AUTO No. 178

“Por el cual se solicita información adicional”

Proyecto: Construcción, operación y mantenimiento de la conexión intersección Buena Vista con la Vía Antigua Villavicencio – Bogotá UF-9A.

Figura 7. Diseño del viaducto y coberturas asociadas.

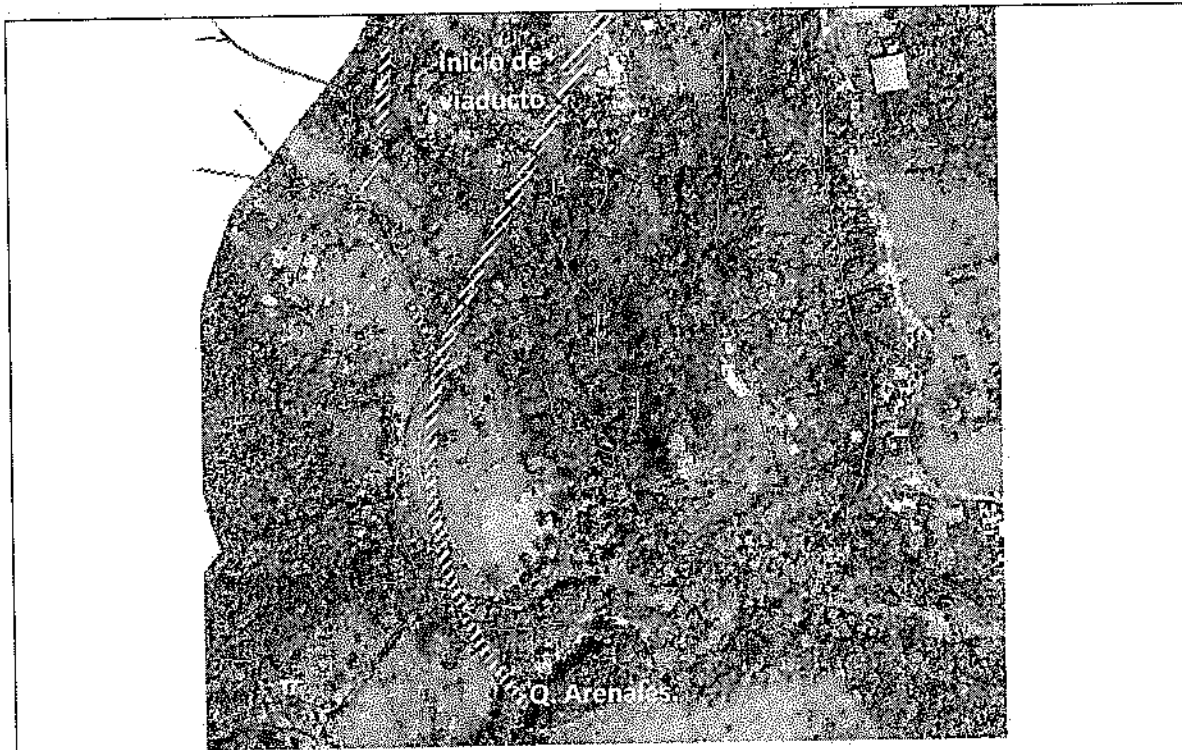
Enseguida el recorrido se continúa por la franja solicitada en sustracción, identificando los diferentes tipos de cobertura de los apoyos del viaducto dentro de la Reserva Forestal, indicados por el personal de Concesión Vial de Los Llanos (Figura 7) (Fotografías 4 a 18). Se evidencia la existencia de áreas de pastos y bosques de galería asociados al sistema de drenaje del área, que se interceptan con el ASS, como se menciona dentro del documento soporte.

Para esta visita no se contó con la información cartográfica ni descriptiva de todas las actividades que ocasionarían el cambio de uso del suelo dentro de la franja solicitada, y que corresponde a intervenciones para los apoyos y tramos a nivel según se identifica dentro del recorrido. Esta información no fue discriminada dentro de la solicitud.

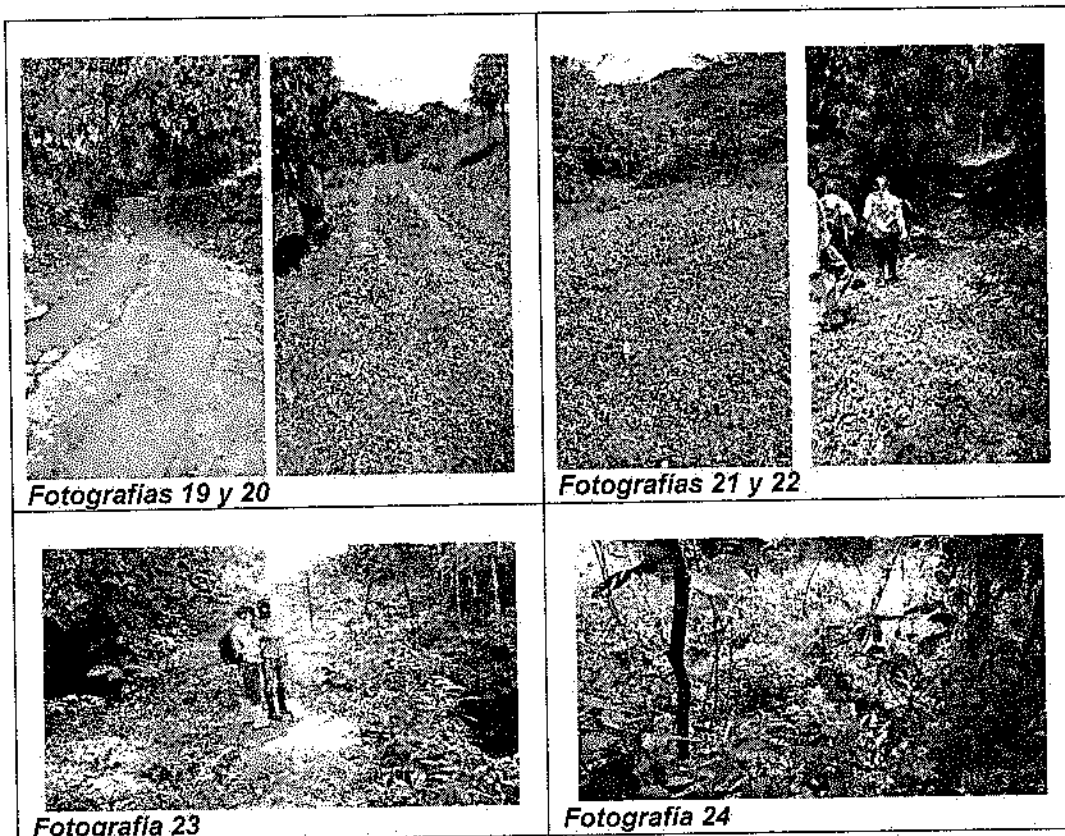
*Se identifica que el cambio de uso del suelo de la reserva en esta área en solicitud, está relacionado con diferente tipo y magnitud de intervención. Dicha vía requiere adecuación de una placa huella existente en su parte inicial (extremo norte) (Fotografías 19 y 20); requiere diseño y construcción en algunos tramos donde no existe diseño vial o donde solo se denota la existencia de un camino (Fotografías 21 y 22).*

*De igual manera, según el recorrido hecho, es necesaria la construcción de puentes o infraestructura para el paso en las intersecciones con cuatro drenajes: se identificó la existencia del paso por un drenaje en la Coordenada 1046137,25 Este; 950968,26 Norte, que cuenta con una estructura con necesidad de adecuaciones (Fotografía 23); se requiere de un puente de gran tamaño sobre el cañón de la Q. La Linda (Fotografía 24) en la Coordenada 1046245,13 Este; 950545,11 Norte, y pasos sobre otros dos drenajes existentes. La información y descripción de tal intervención no se presenta dentro de la información de la solicitud.*

**Figura 8. Ubicación de las áreas solicitadas en sustracción y Zonificación de la Reserva Forestal Protectora Nacional Quebrada Honda, Caños Parrado y Buque. Fuente: Información área solicitada en sustracción del documento del peticionario y zonificación del plan de manejo del área protegida.**

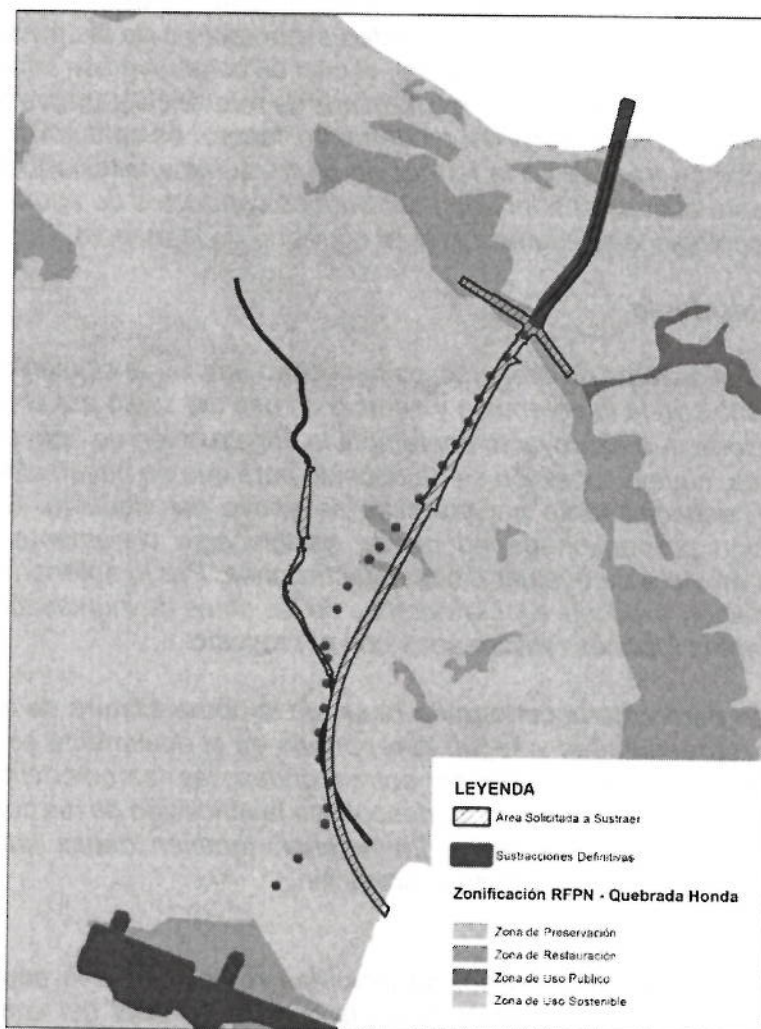
Es necesario dejar expreso, que para la ubicación de las áreas donde habría la necesidad de hacer el cambio de uso del suelo en la reserva forestal, se debe tener en cuenta las determinaciones tomadas en la Resolución 1762 de 2014 por medio de la cual se adopta el plan de manejo.

*En todo caso, la ubicación de las áreas donde habría cambio de uso del suelo, deberá considerar los objetivos de conservación, la zonificación y el régimen de uso del suelo del plan de manejo adoptado para la reserva forestal mediante Resolución 1762 de 2014.*

Figura 9. Áreas solicitadas en sustracción y áreas sustraídas de la Reserva Forestal Protectora Nacional Quebrada Honda y Caños Parrado y Buque. Fuente: SIG-Dirección de Bosques, Biodiversidad y Servicios Ecosistémicos MADS.

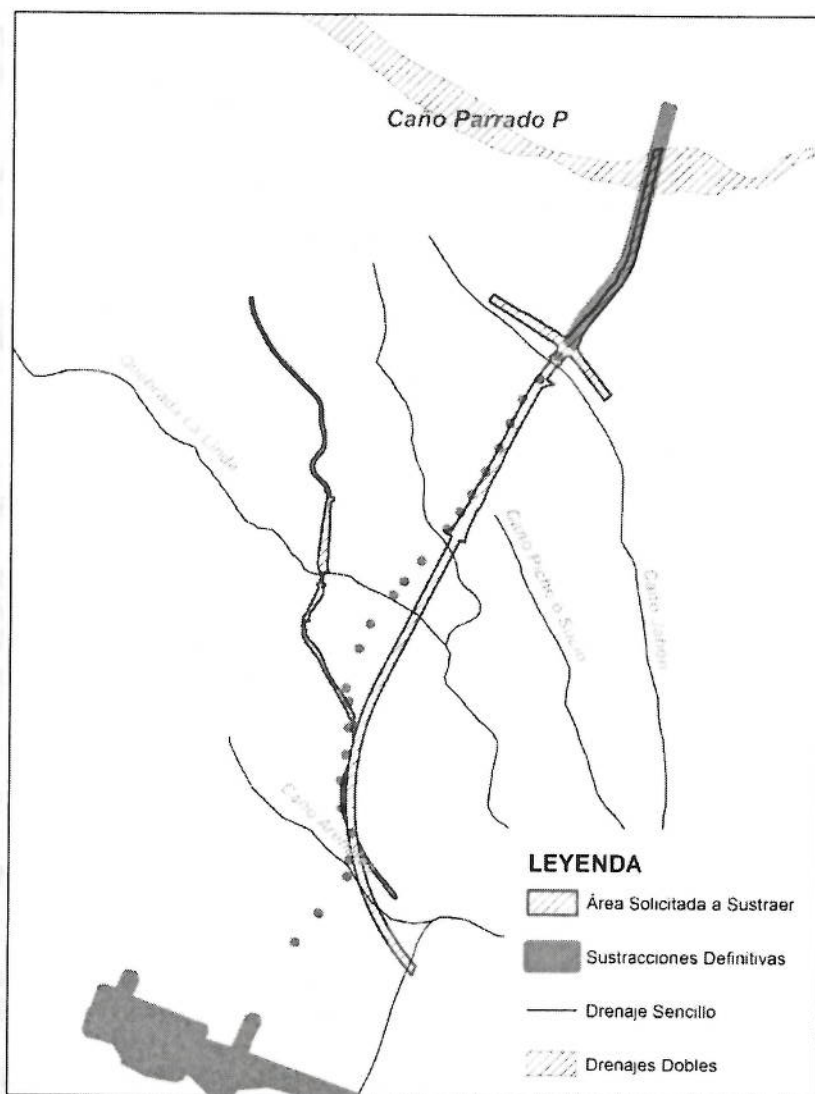
- 3.8. Bajo la revisión realizada a los límites de la Reserva Forestal Protectora Nacional Quebrada Honda y Caños Parrado y Buque, se encuentran vigentes dos sustracciones definitivas que se traslapan con uno de los polígonos solicitados en sustracción, donde no solo se presenta coincidencias en su ubicación, sino en el propósito para el cual fueron sustraídas (Figura 9).

En particular, se identifica que la sustracción definitiva vigente a título del Instituto de Desarrollo del Meta (Gobernación del Meta), viabilizada mediante Resolución 475 de abril 18 de 2012 y modificada por Resolución 824 de 2013 relacionadas con el expediente SRF 111 de la Dirección de Bosques, Biodiversidad y Servicios Ecosistémicos de este Ministerio, corresponde a áreas para 25 pilas (pilotes) en el marco del proyecto denominado **"Construcción segunda etapa de la conexión vial entre la antigua y la nueva vía Villavicencio-Bogotá"**.

En vista de que esta solicitud de sustracción considera prácticamente la ejecución del mismo proyecto para el cual se sustrajeron las áreas para 25 pilotes mediante Resolución 475 de abril 18 de 2012, es necesario que se hagan las consultas y aclaraciones respectivas.
